# 南京市江北新区管理委员会建设项目批前公示

## NO. 新区 2021G15 地块房地产开发项目规划许可变更

为了提升项目品质，对该项目进行优化调整如下：

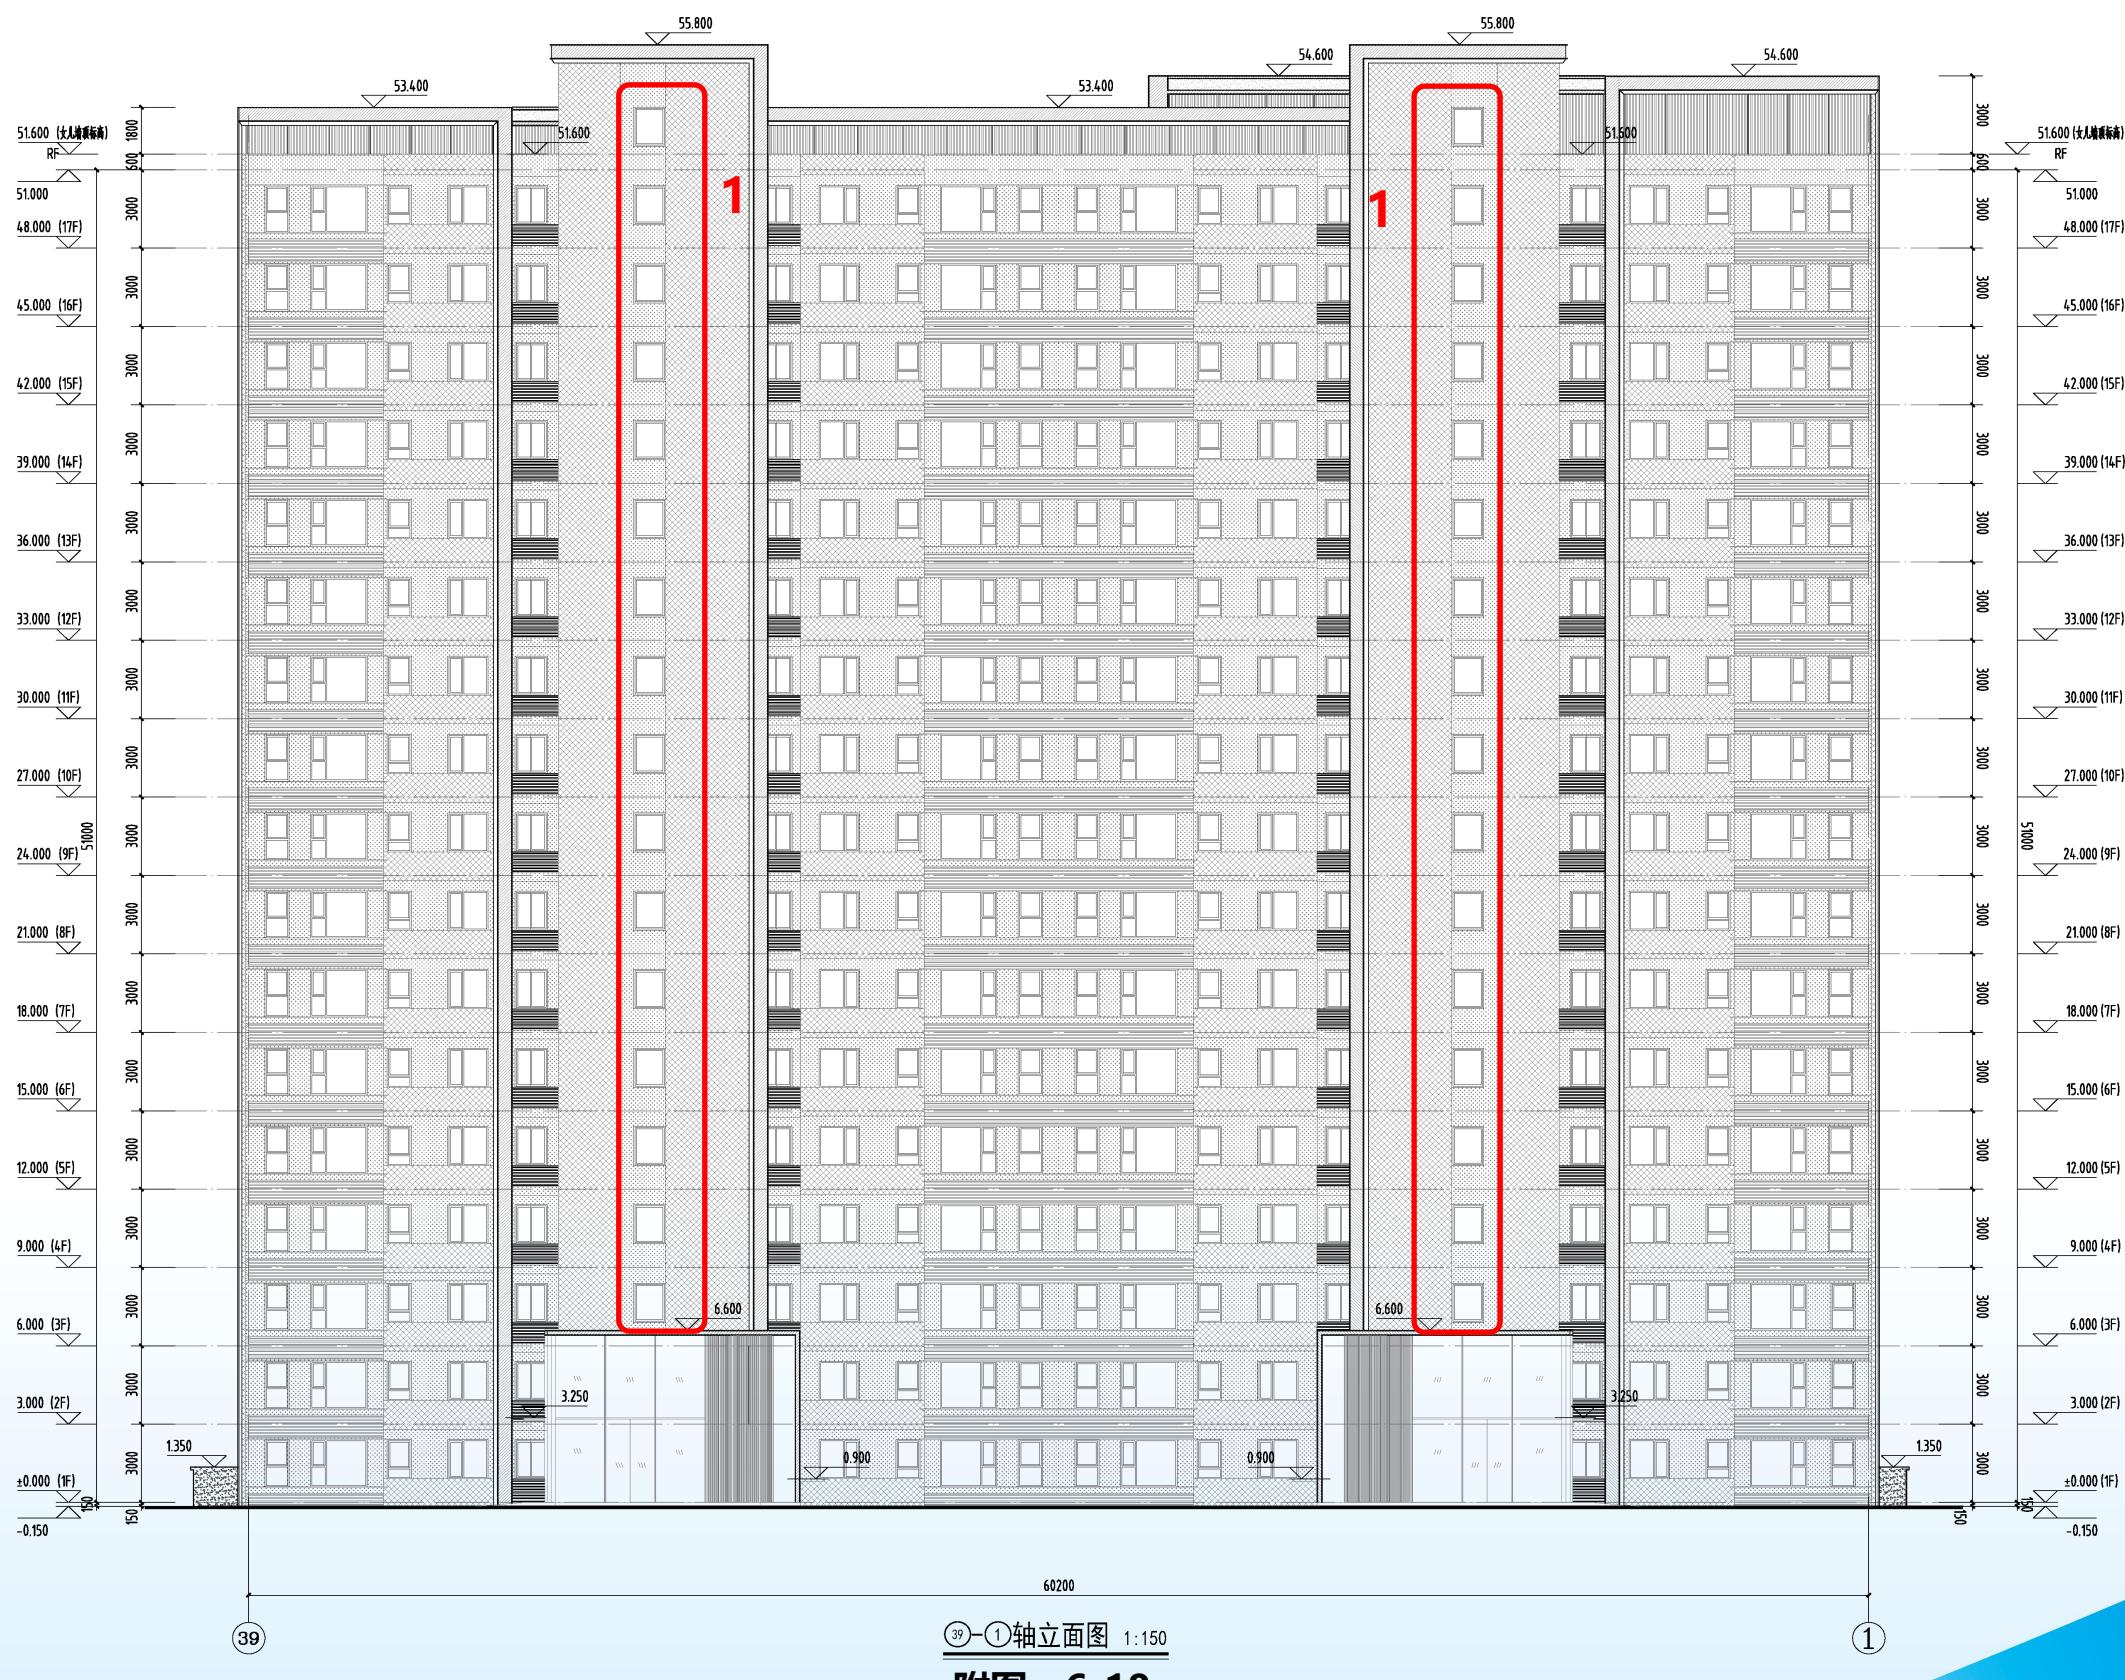
- (1) 16#17#18#楼北立面楼梯间外窗尺寸由 900mm 宽调整至 1200 mm 宽，北立面相应调整。

附图：6-20

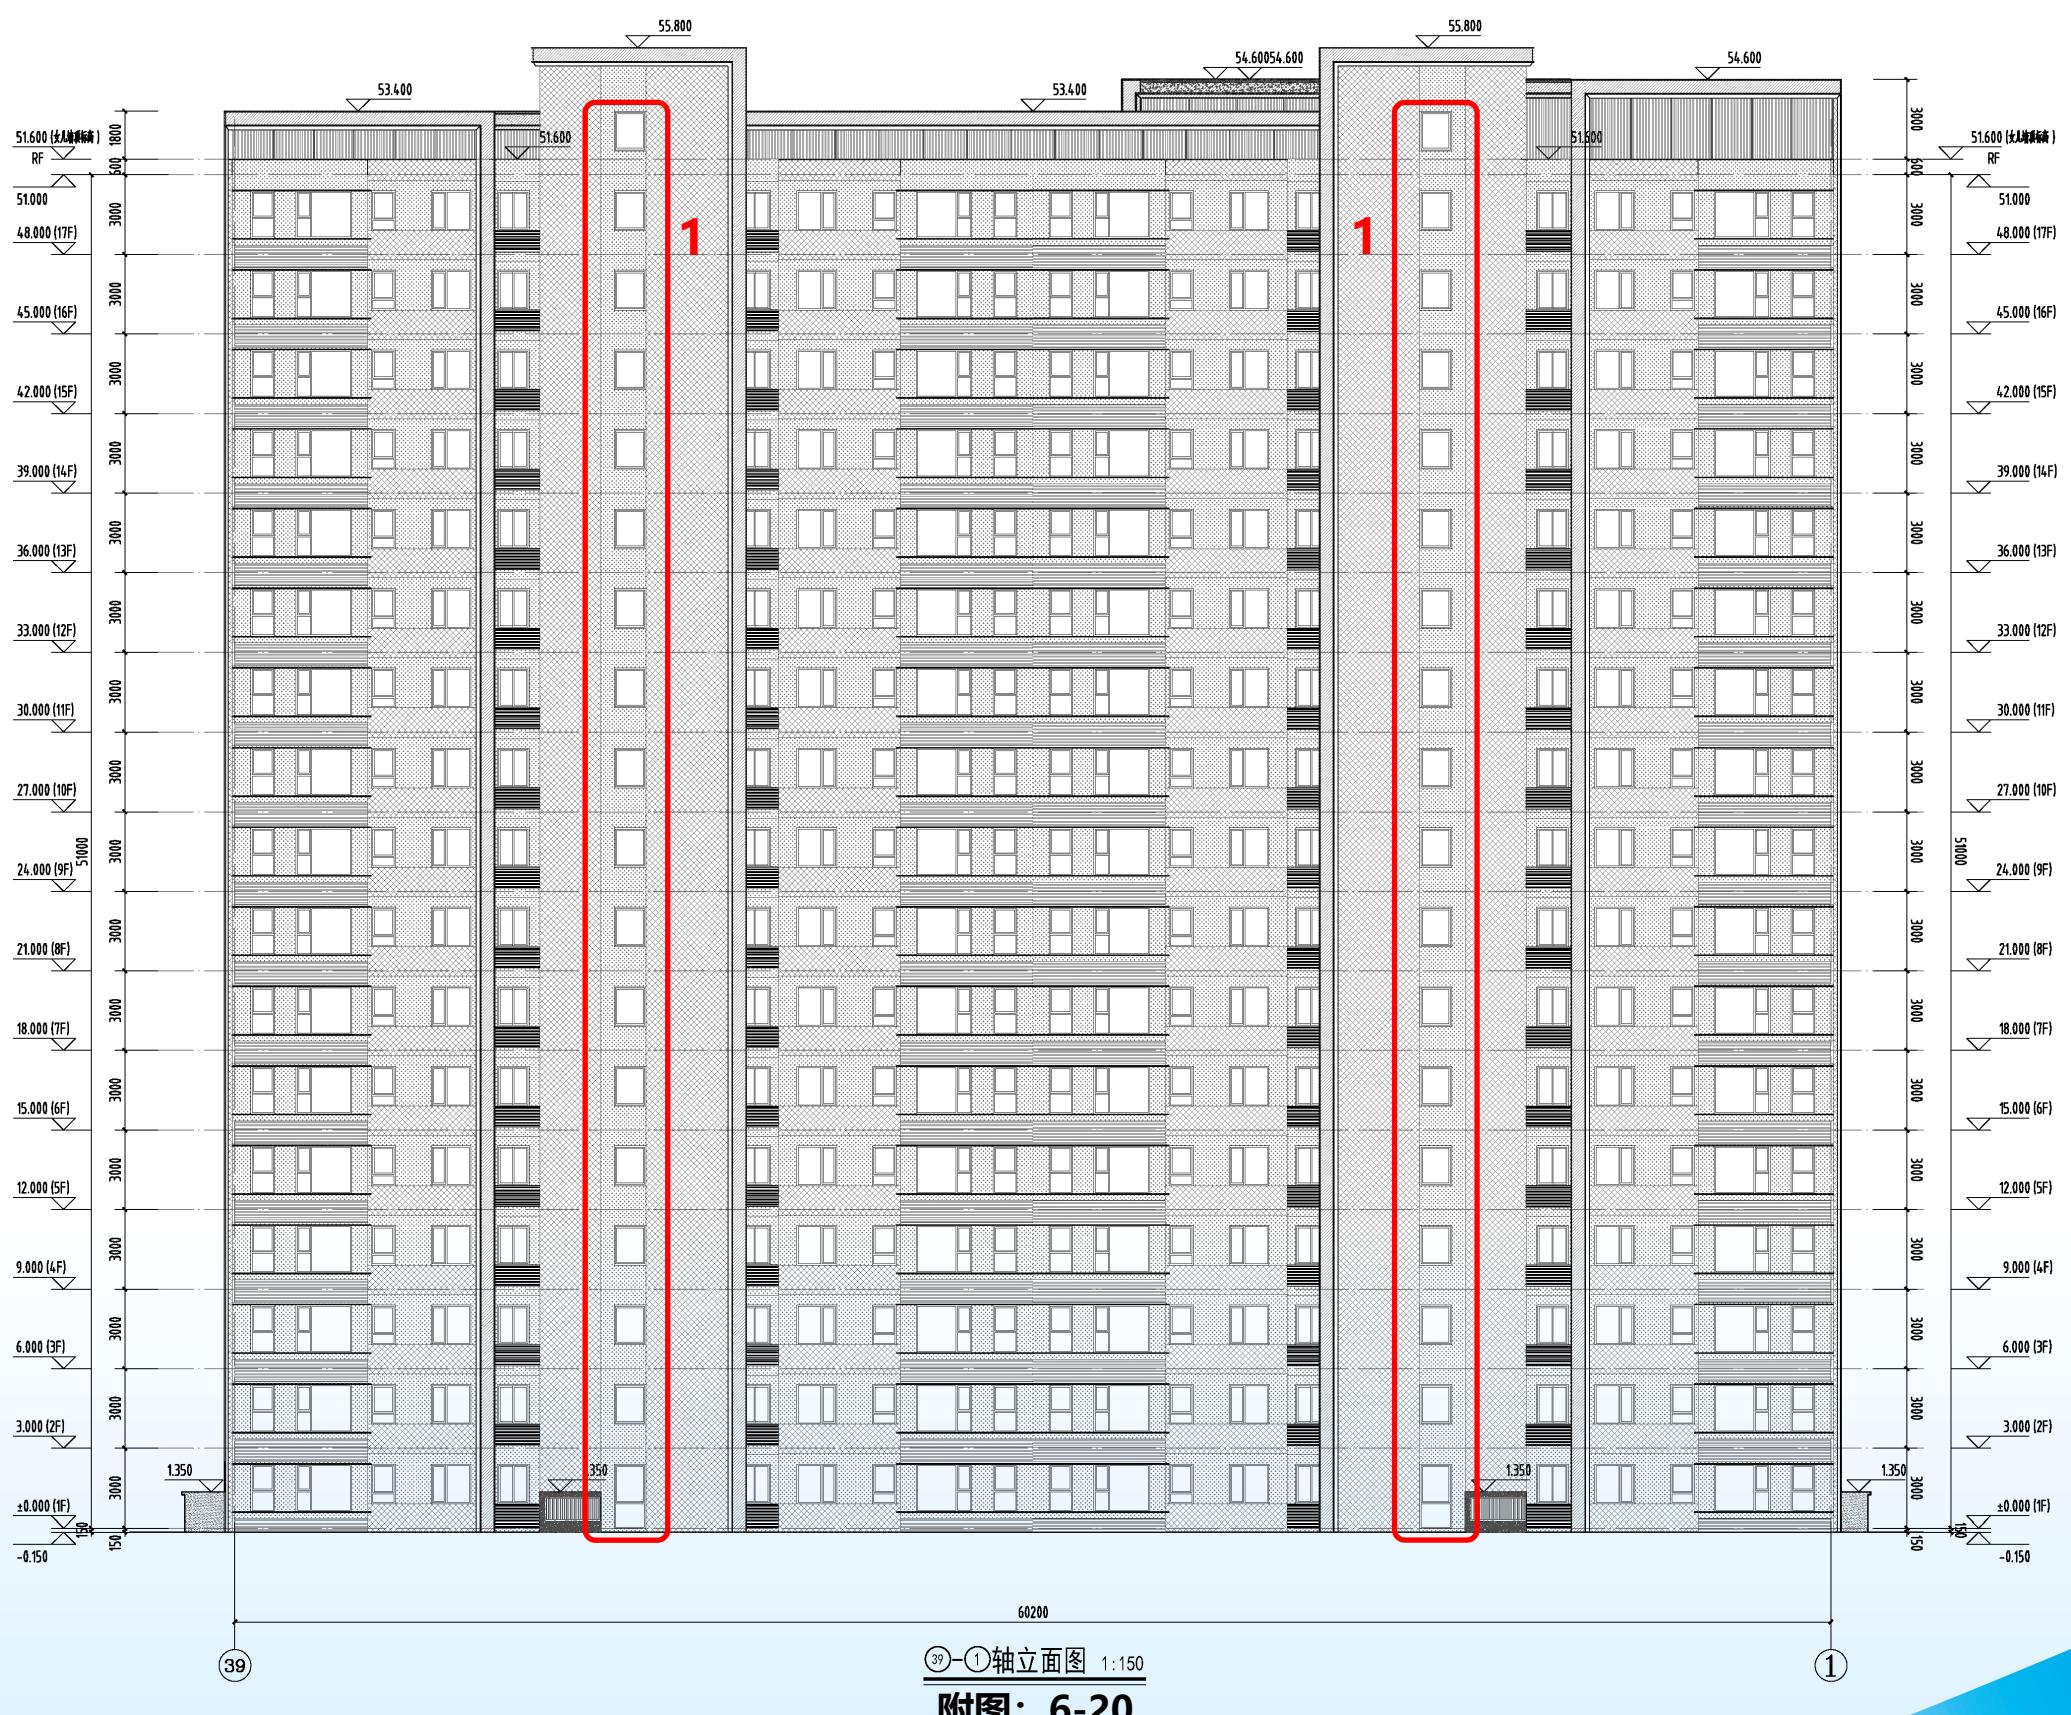
- (1) 19#楼北立面楼梯间外窗尺寸由 900mm 宽调整至 1200 mm 宽，北立面相应调整。

附图：6-21

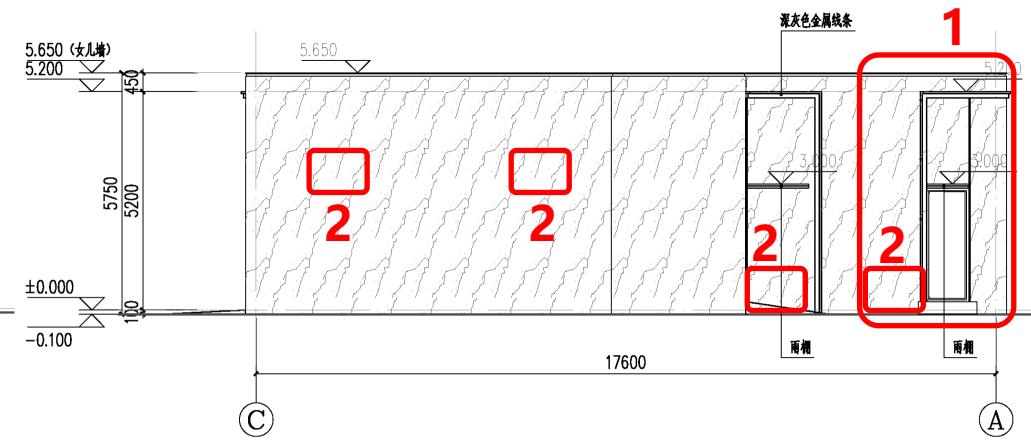
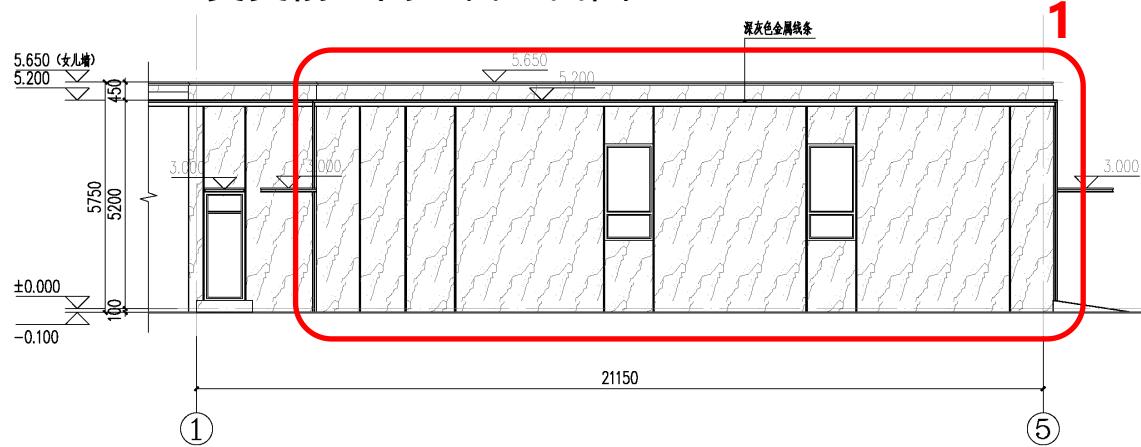
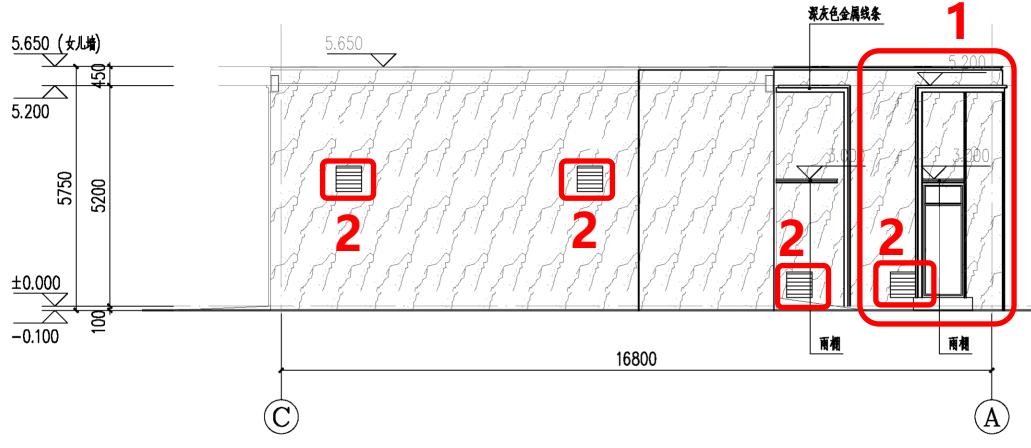
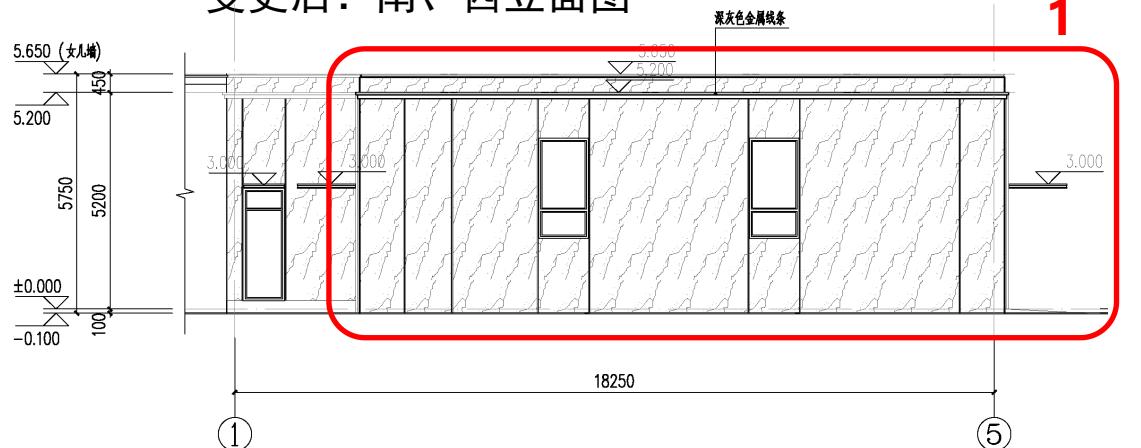
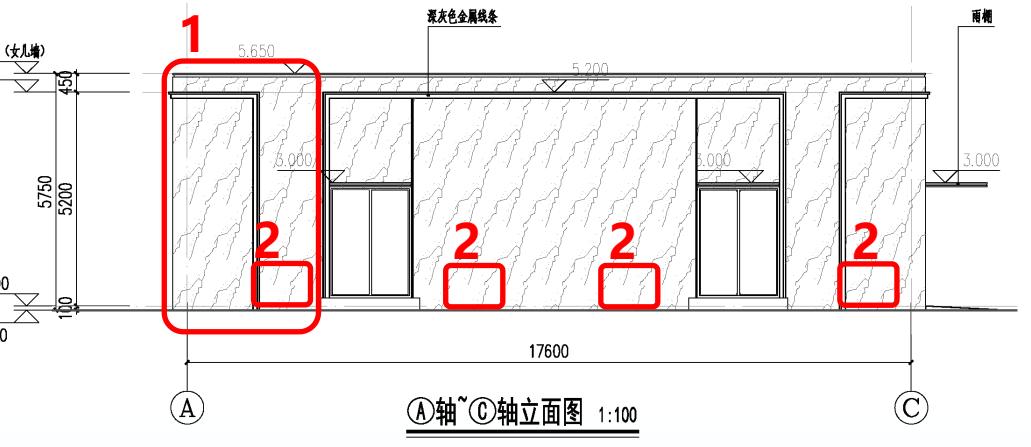
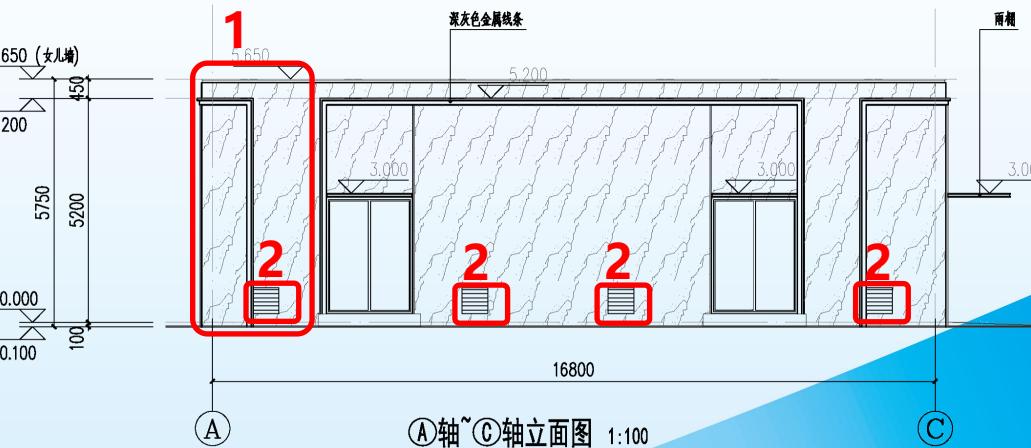
- (1) 1#配电房中配电间改为公共开关站，房间尺寸调整。
- (2) 西、东立面增加排风扇。
